**Objet : Avis du SDIS 41 concernant la centrale photovoltaïque au sol.**

*Référence : Permis de construire n° 04121622D0003 en date du 26/09/2022 - reçu par le SDIS le 28/10/2022.*

**Permis de construire du parc photovoltaïque « Le Buisson »**  
**dans la commune de SAINT-JEAN DE FROIDMENTEL**

### **Avis sur -projet photovoltaïque – Saint Jean Froidmentel**

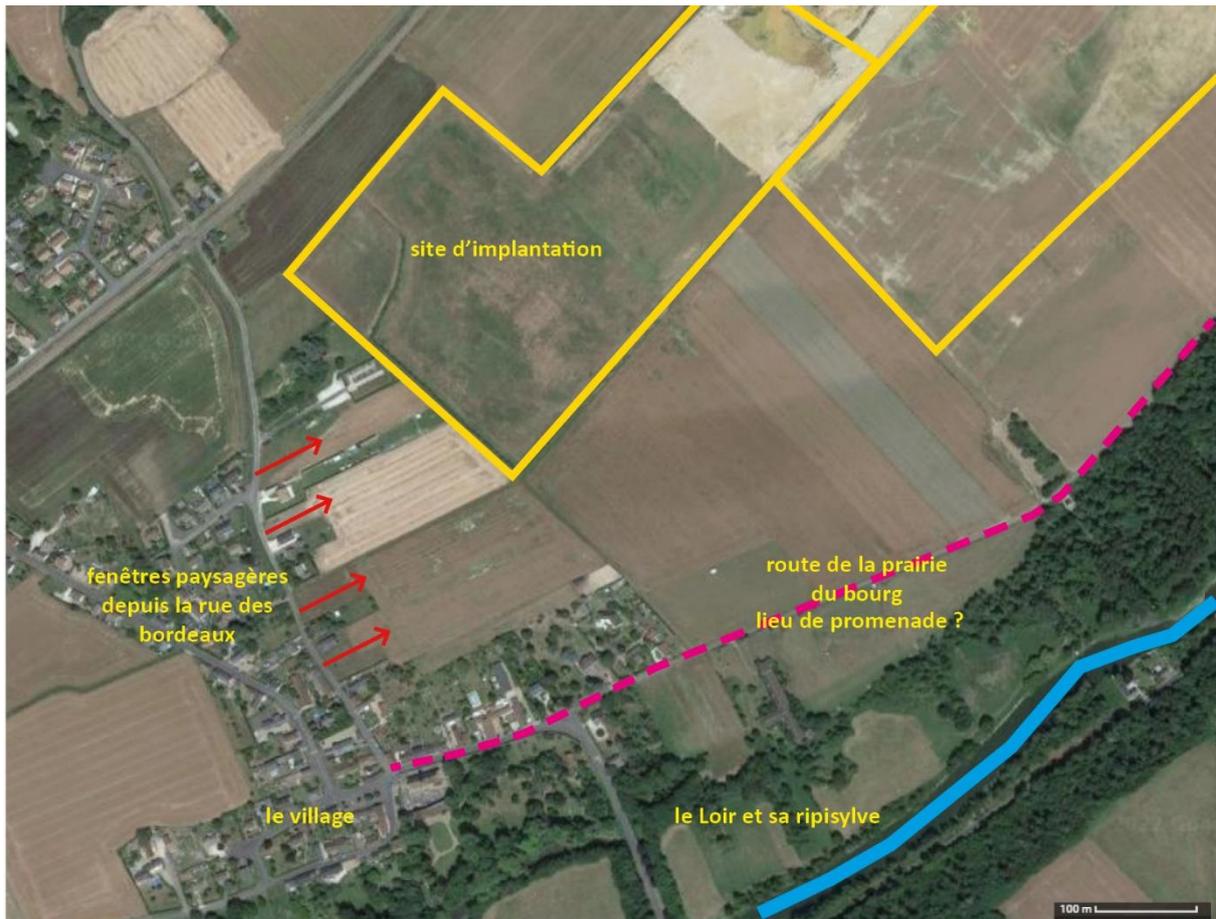
La centrale sera visible depuis la rue des Bordeaux qui présente des fenêtres paysagères vers le site de projet.

Par ailleurs elle semble être sur un parcours de promenade relativement utilisé par les habitants (route de la prairie du bourg). La centrale ne se situe donc pas sur une zone isolée et fera partie du paysage quotidien du village.

2/ Le paysage.

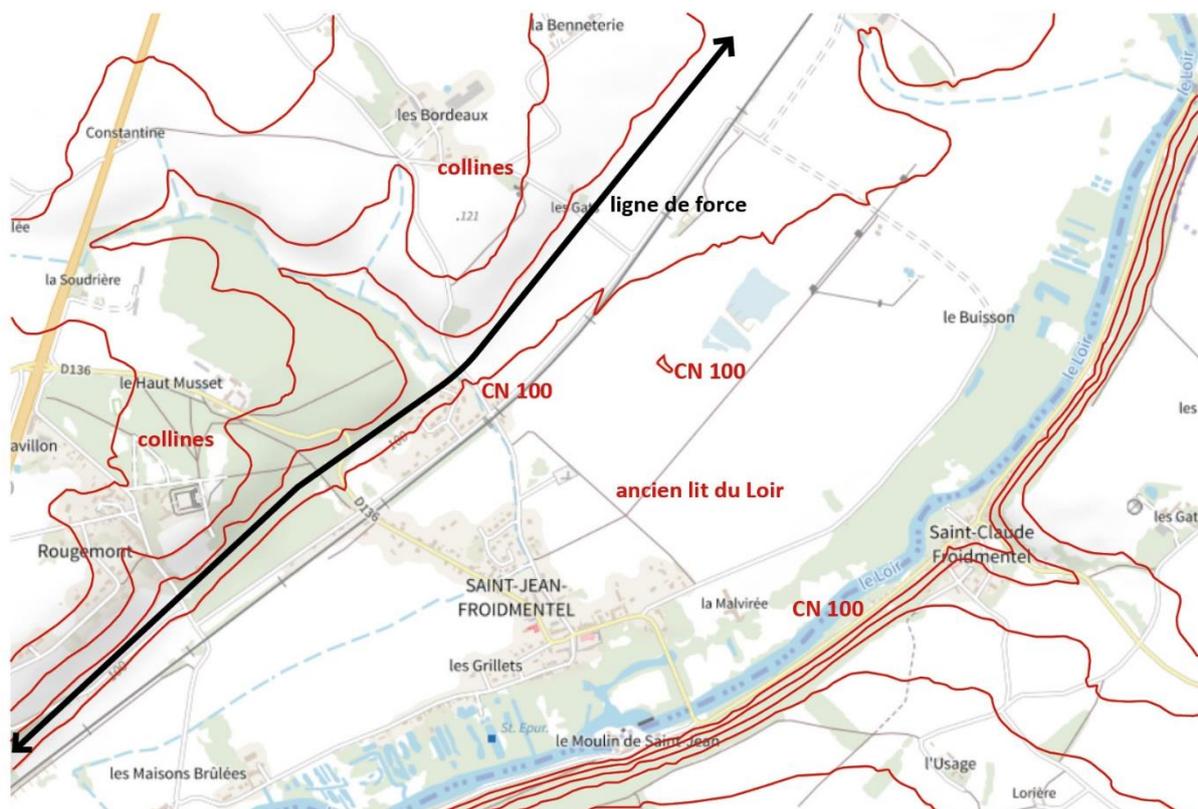
Le site est relativement plat et ouvert, constitué de microtopographies.

Il se situe sur l'ancien lit du Loir. Et donc est quasi à niveau par rapport au cours d'eau dans son emprise actuelle. (CN 100)

Le site est aujourd'hui séparé du Loir au sud par une zone boisée relativement dense qui constitue une ripisylve

Depuis la route sud en limite de ce boisement, nous pouvons apercevoir au loin vers le nord des petites collines qui viennent souligner la limite de ce paysage ouvert et bucolique. Les profondeurs de champs sont très appréciables et ce fond de paysage constitué de collines est un repère important des lieux, car ces collines marquent la fin de l'ancien lit. Elles permettent de comprendre l'histoire et la géographie de ce paysage et elles permettent de nous situer. De traduire une identité de site.

Ces collines constituent la ligne de force principale du paysage. Elles orientent la structure du paysage. Cette ligne de force est appuyée par le parcellaire ainsi que des lignes de haies et la voie ferrée, qui vont dans le même sens.

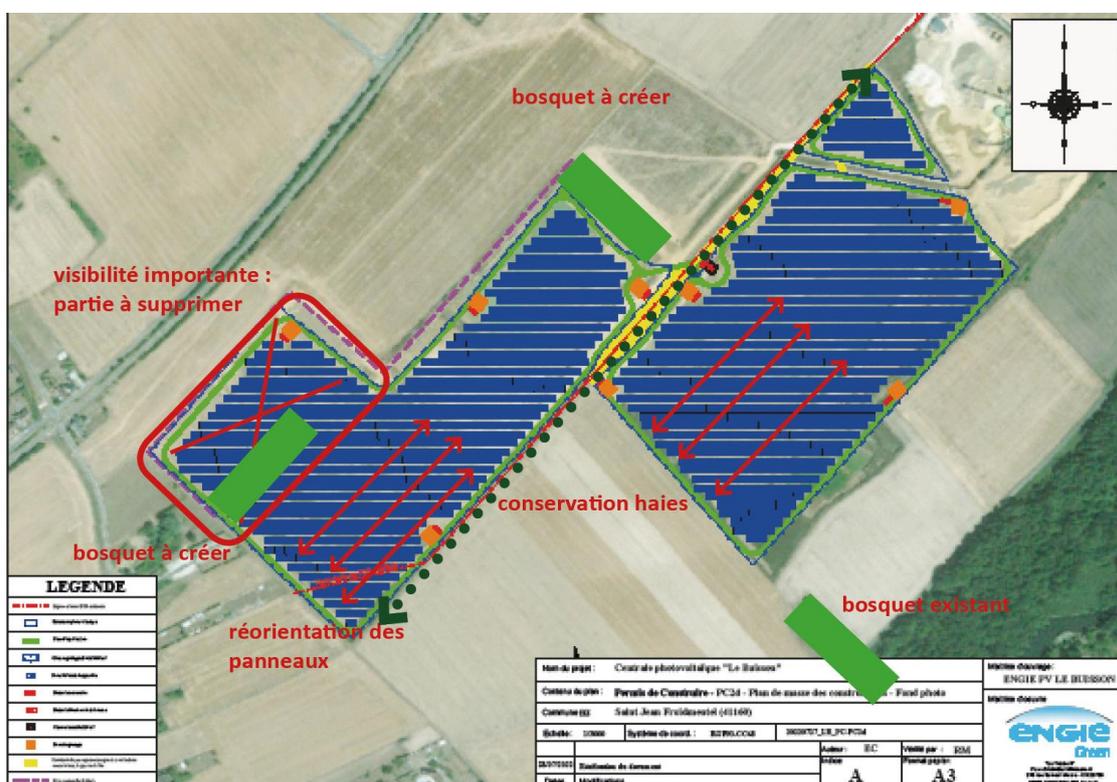
Depuis les collines les vues plongeantes vers la future centrale sont très ouvertes. Et viennent drastiquement modifier le paysage agricole en contrebas... Un masquage par des haies serait donc contre-productif car il viendrait souligner le projet en vue de haut.

Depuis ce même point de vue, le secteur Est est moins impactant, alors que la zone ouest, et en particulier la partie nord-ouest, sont très visibles.

C'est aussi le cas depuis la route qui longe la voie ferrée ainsi que depuis la maison du garde barrière, l'extrémité ouest du secteur ouest est très visible. Et nous sommes dans le dos des panneaux.

Nous pouvons aussi souligner la proximité de la centrale photovoltaïque avec le centre du village : elle sera donc visible depuis la rue des bordeaux qui présente des fenêtres paysagères vers le site de projet. Ces fenêtres offrent aujourd'hui un paysage ouvert. La centrale sera donc visible depuis le village, même si elle est camouflée par des haies, et les grands horizons sur le paysage, seront donc désormais fermés.
